BRANDSKISS

BRANDKONSULTEN

BYGGLOVSHANDLING

REPSLAGAREN 22
TILLBYGGNAD PAVILJONG
ENTRÉPLAN - TILLBYGGNAD

Fasad mot söder

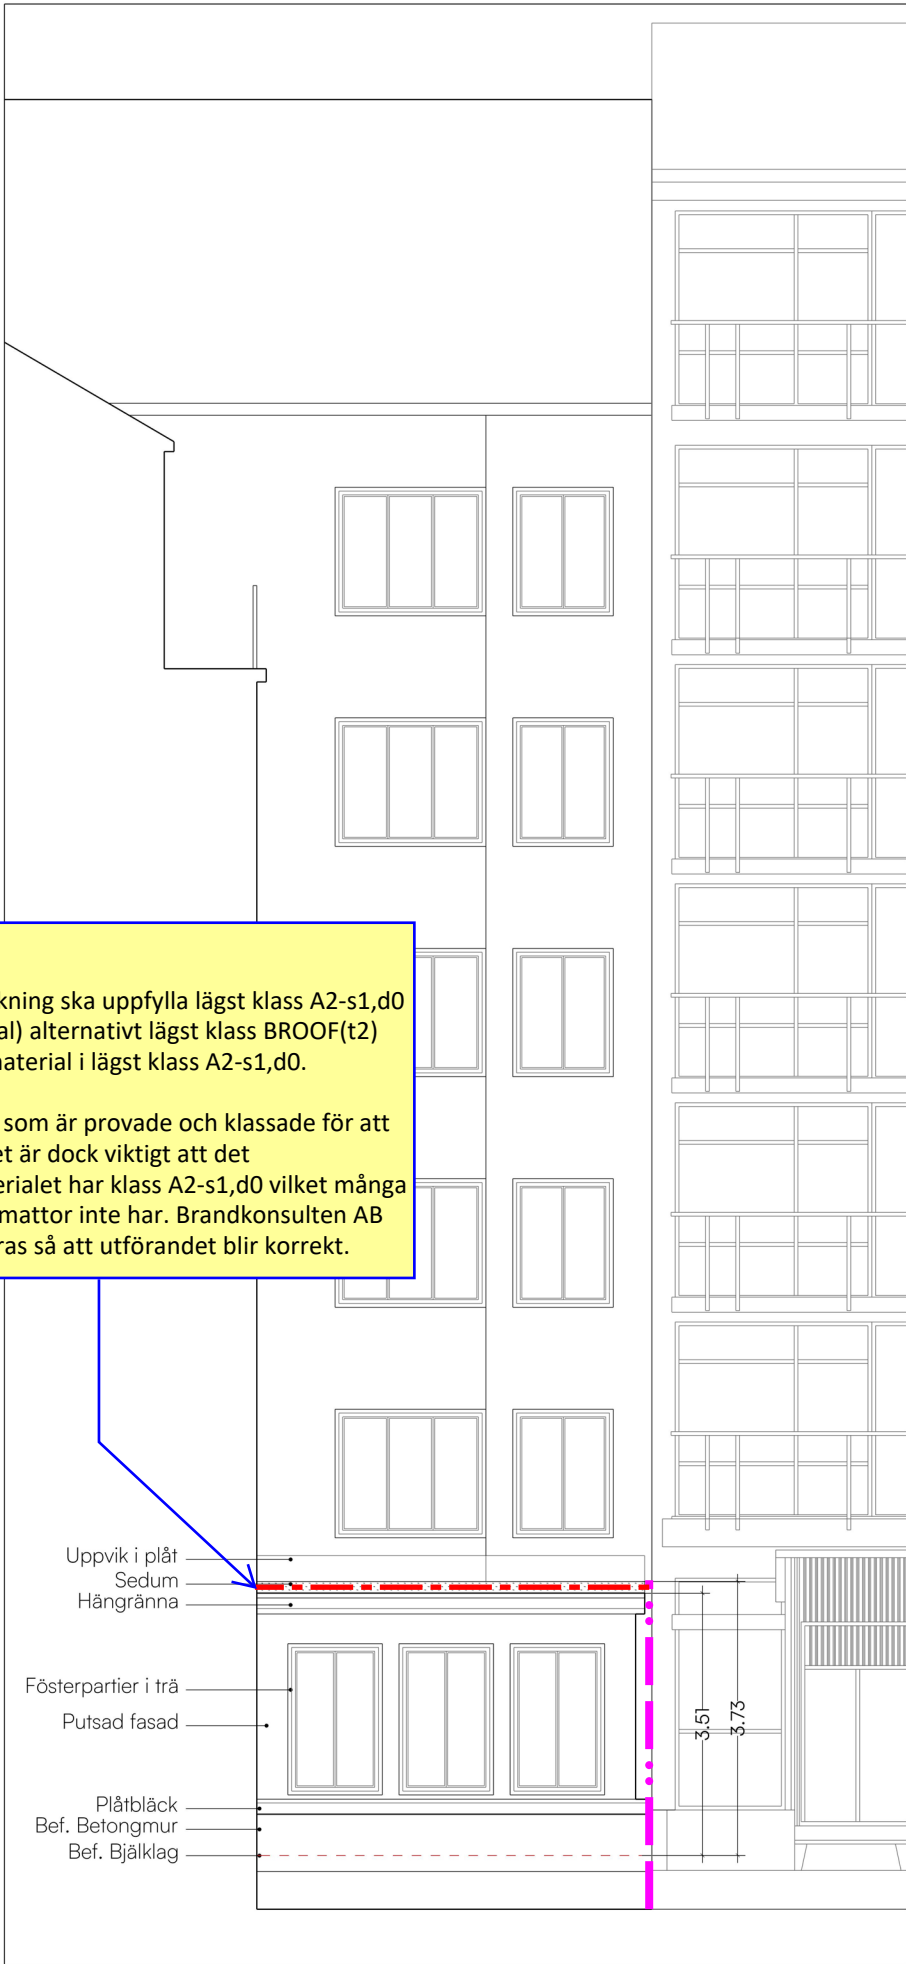
Sedumtak

Paviljongens taktäckning ska uppfylla lägst klass A2-s1,d0 (obrännbart material) alternativt lägst klass BROOF(t2) på underliggande material i lägst klass A2-s1,d0.

Det finns sedumtak som är provade och klassade för att klara BROOF(t2). Det är dock viktigt att det underliggande materialet har klass A2-s1,d0 vilket många typer av dräneringsmattor inte har. Brandkonsulten AB ska vidare konsulteras så att utförandet blir korrekt.

Fasad mot öster

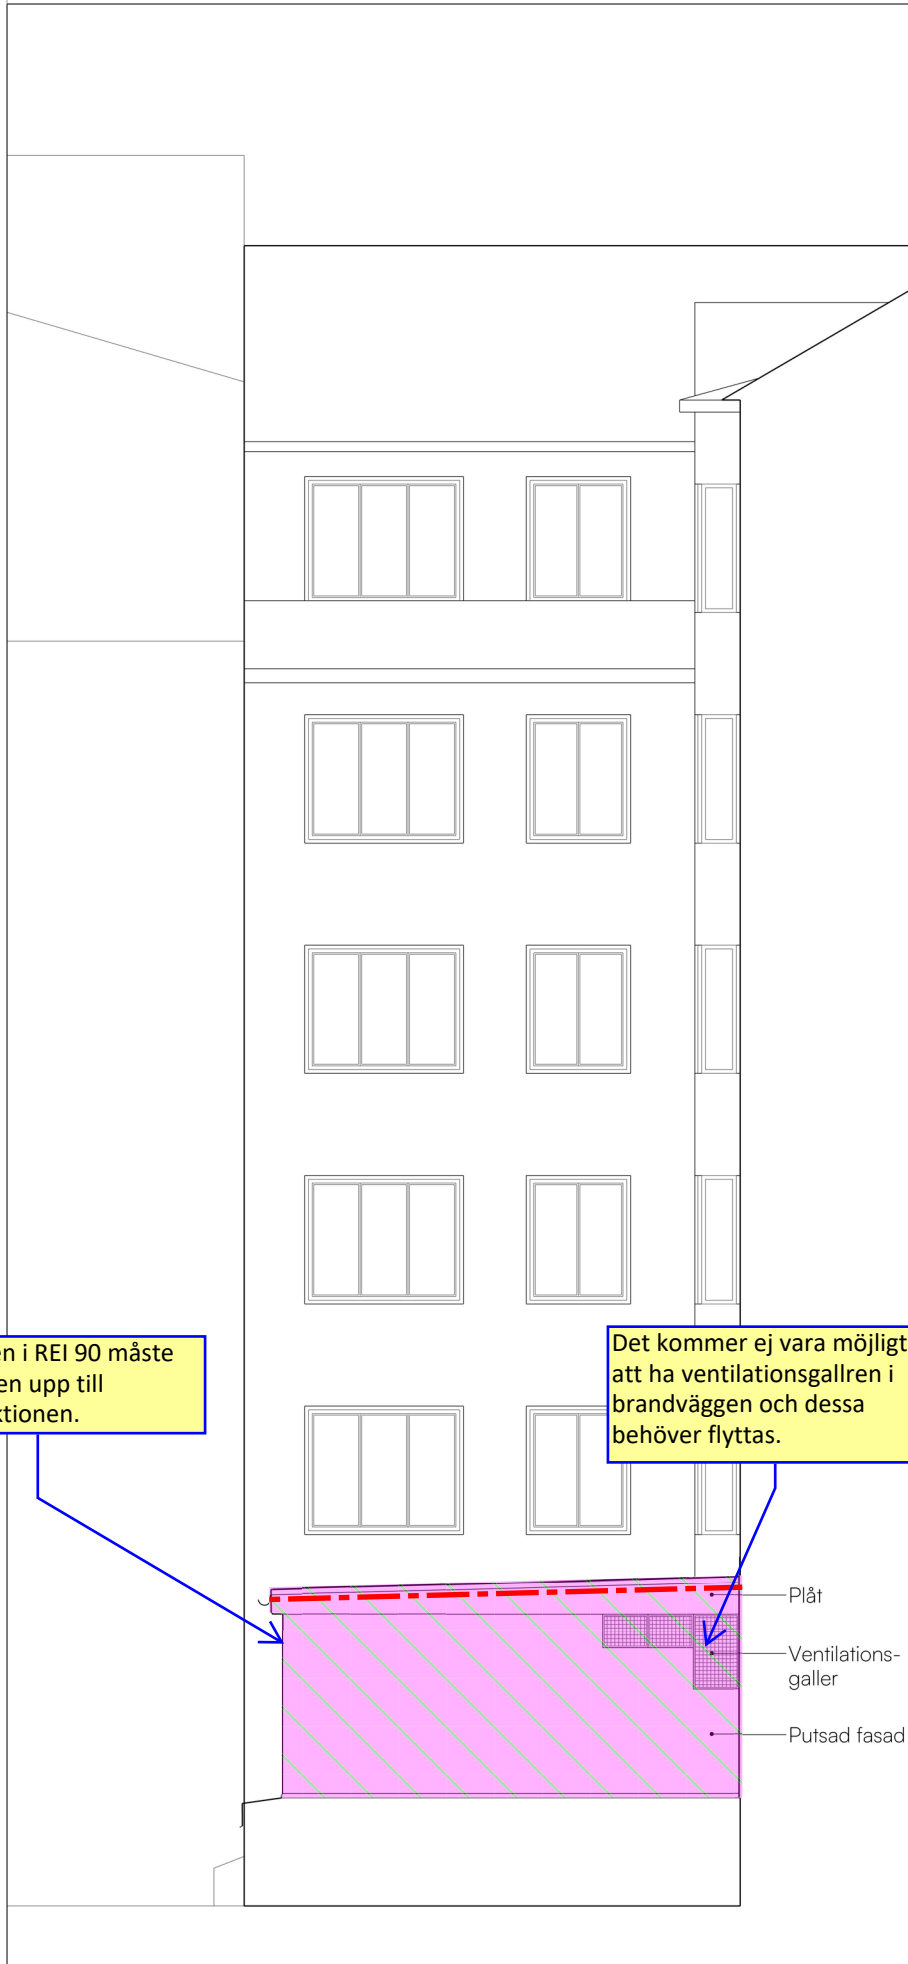
Brandväggen i REI 90 måste gå hela vägen upp till takkonstruktionen.
